新竹縣政府工程查核代表照片表

工程名稱：109 年度新竹縣湖口鄉內生活道路養護整建工程

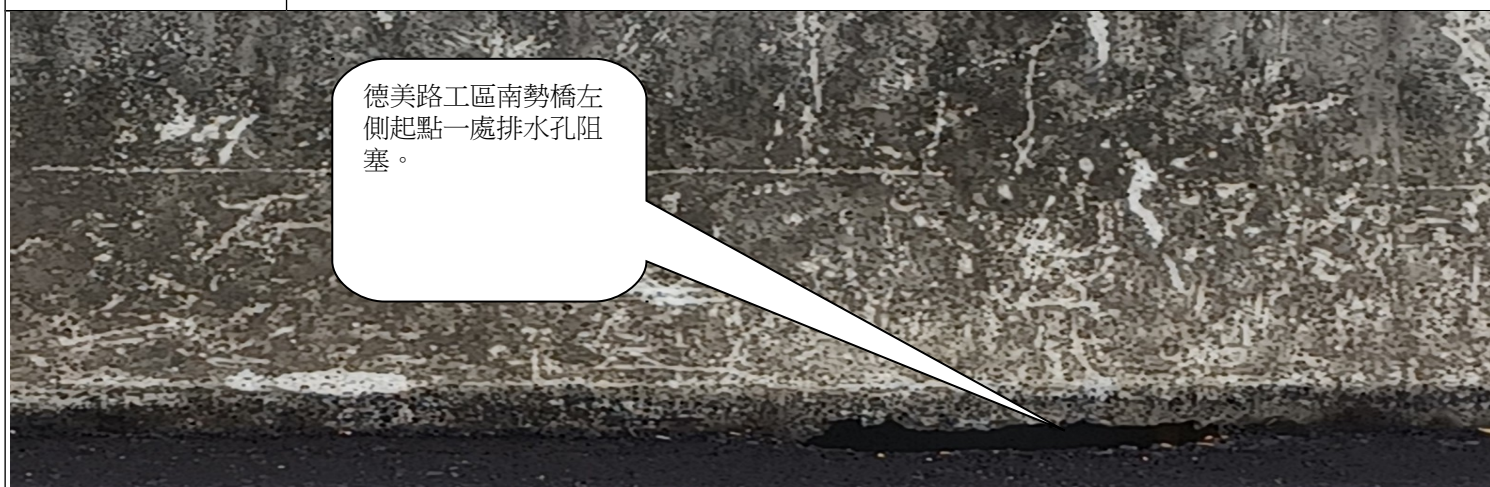
德美路 0K+640 南勢橋端左側低窪易積水，建議轉角處設置排水孔，避免積水產生。

德美路工區南勢橋左側起點一處排水孔阻塞。
